COMUNE DI BARDOLINO
Provincia di Verona

VARIANTE PARZIALE AL
PIANO PARTICOLAREGGIATO DEI CENTRI STORICI - 2016
(Art. 20 L.R. 11/04)

RELAZIONE
comprendente le modifiche alle Tavole e alla Normativa
(aggiornata alla DGC di approvazione)

**VARIANTE PARZIALE AL PIANO PARTICOLAREGGIATO
DEI CENTRI STORICI - 2016**

Allegato a) Stralcio Tav. 64 (pianta) **vigente**

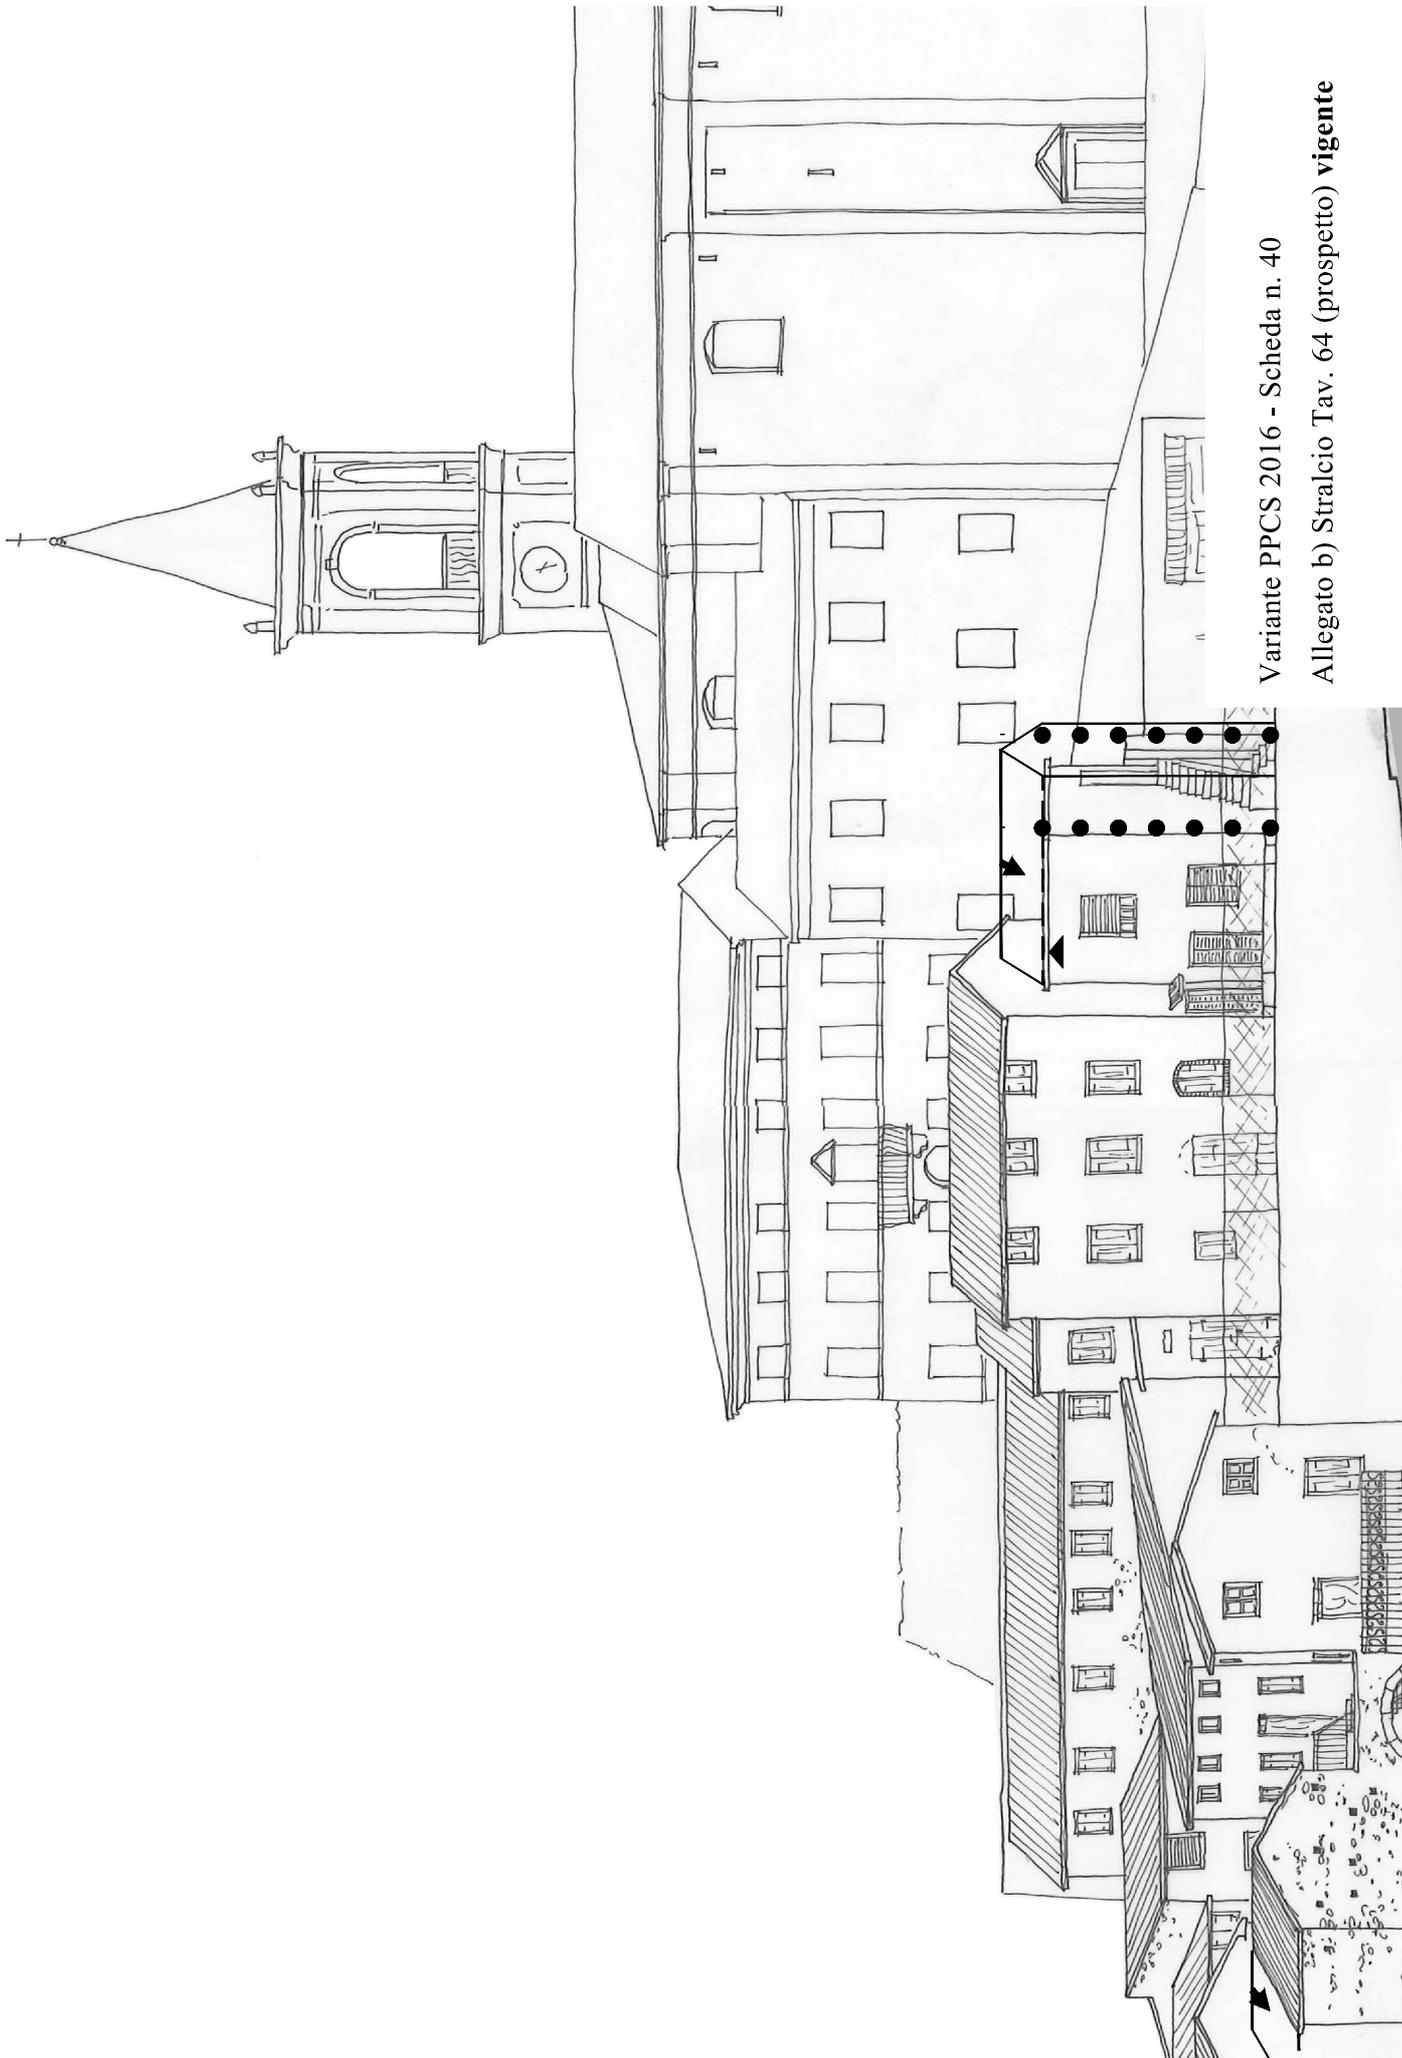
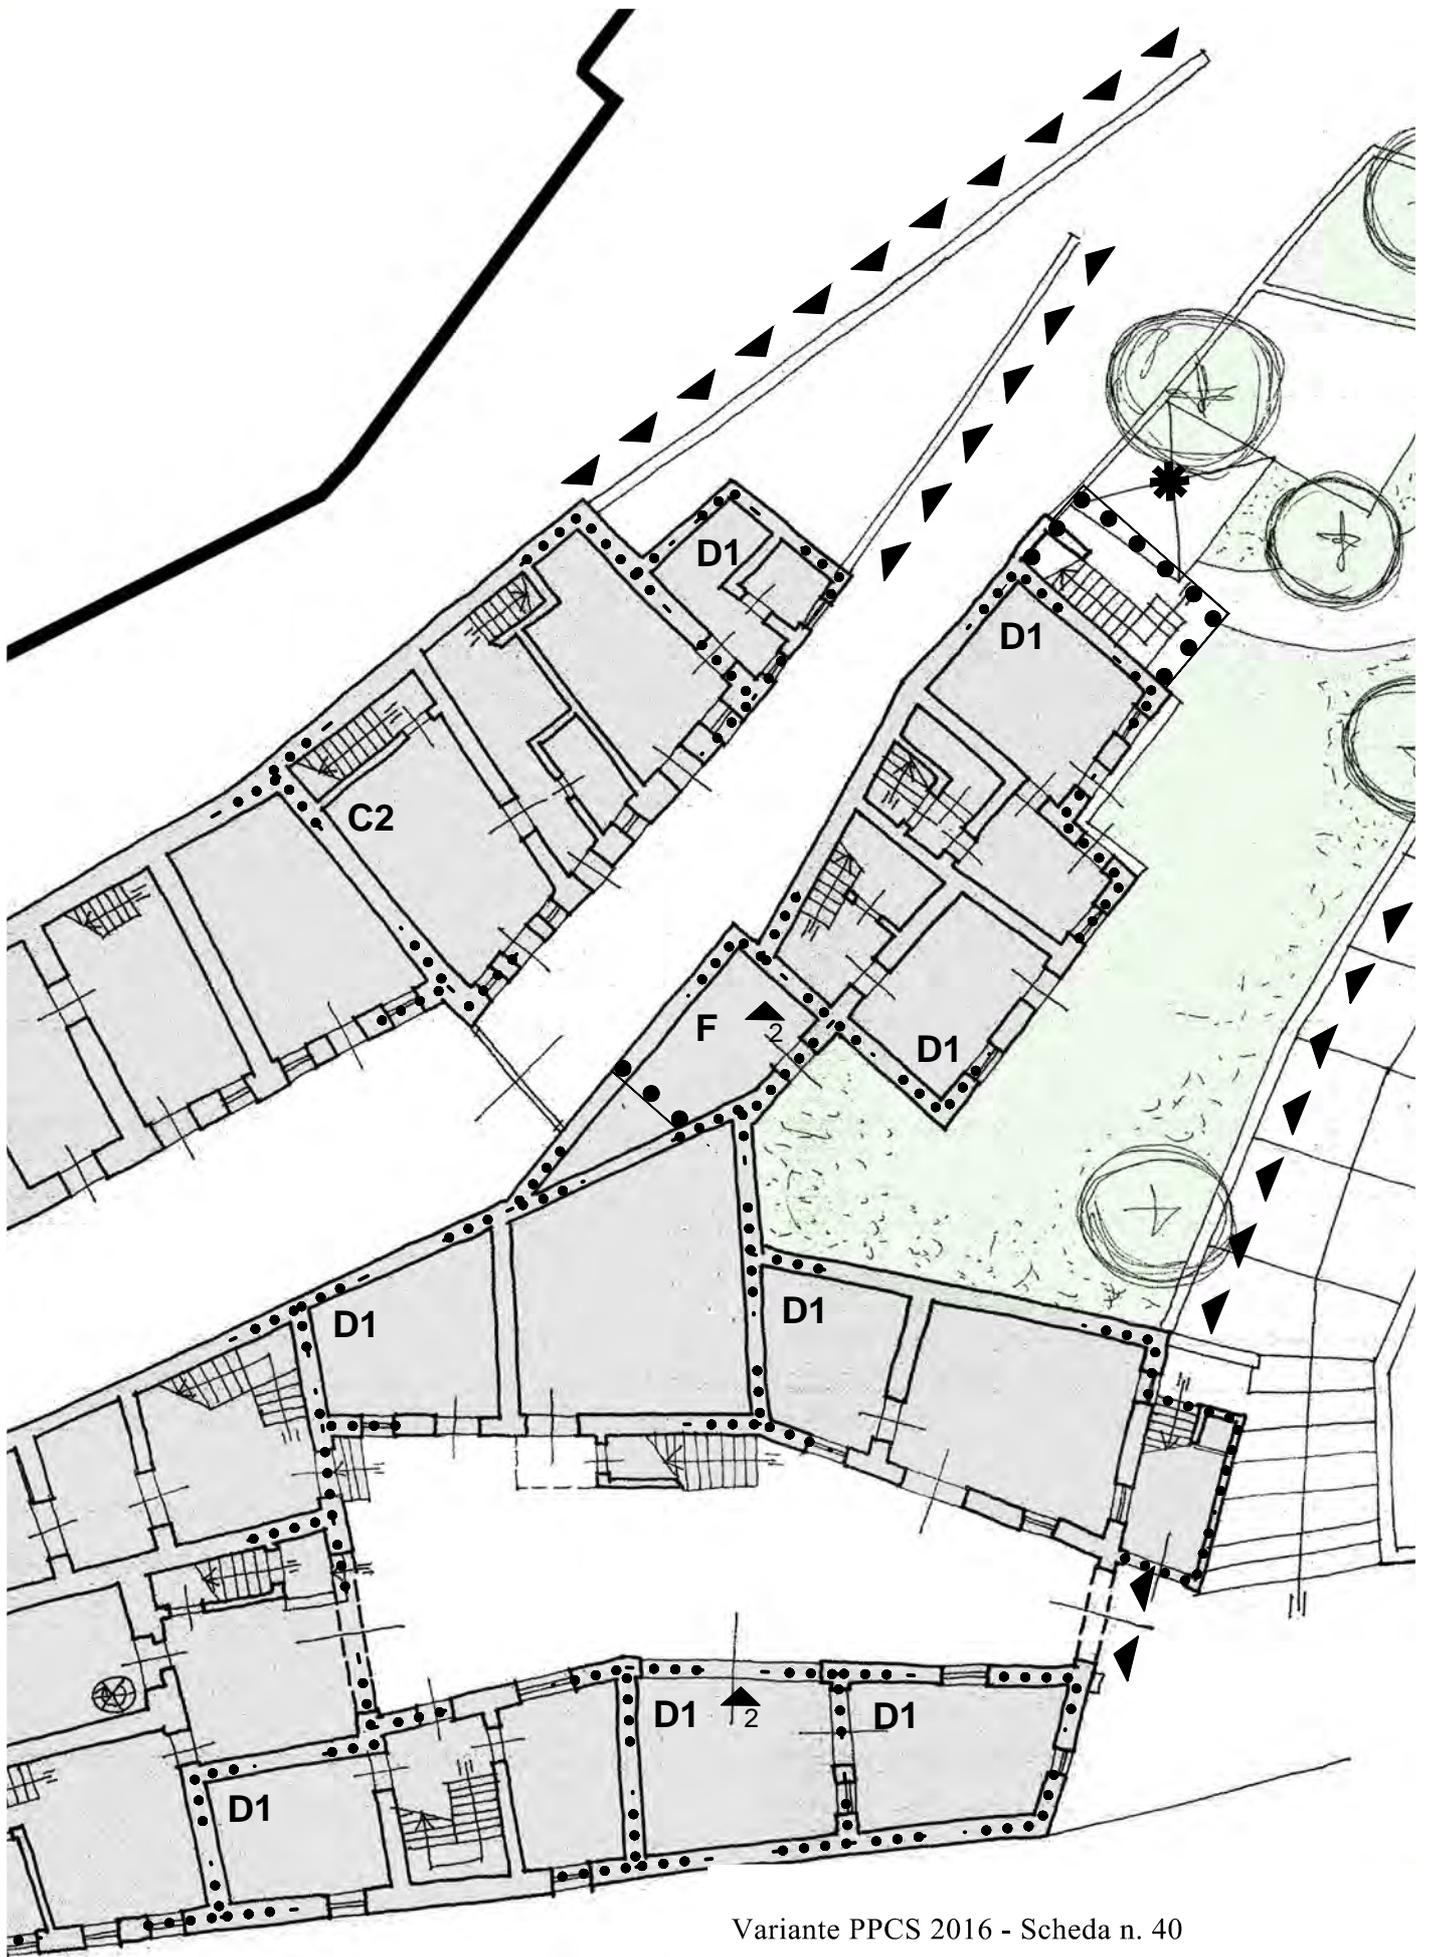
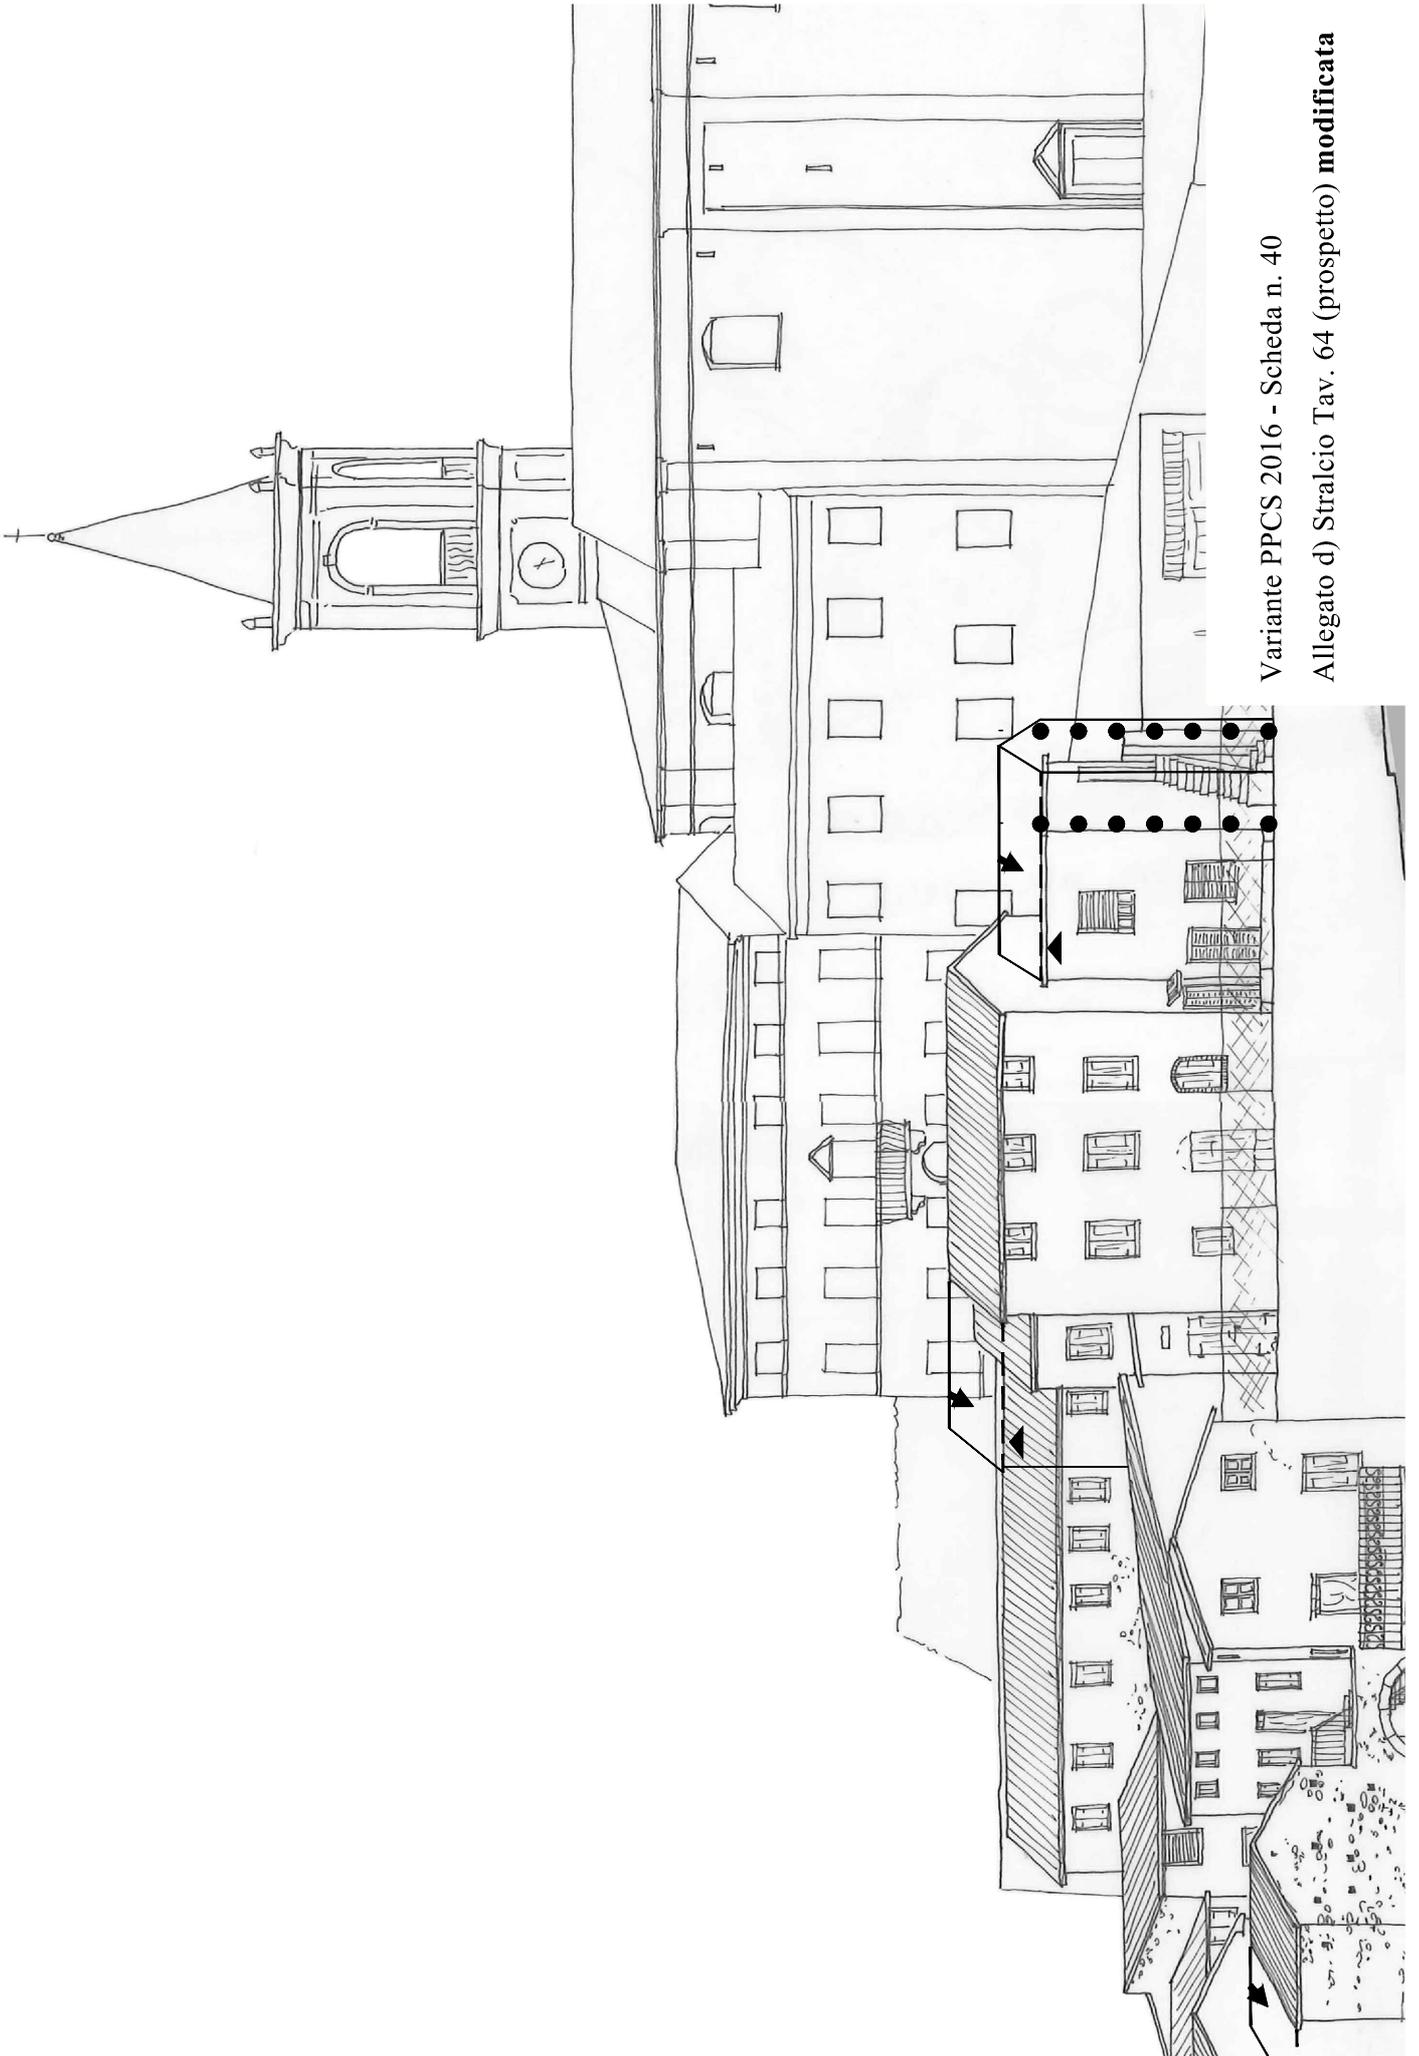
Le motivazioni sono valide, anche perché la suddivisione in più unità residenziali è dipesa senz'altro dalla spartizione tra residenti, e la regolarizzazione della scala è necessaria.

Qualche remora può venire dall'impatto dell'ampliamento sui coni visuali dalla cortina di case nella strada superiore; tuttavia il tratto è molto piccolo e l'altezza rimane quella della casa esistente.
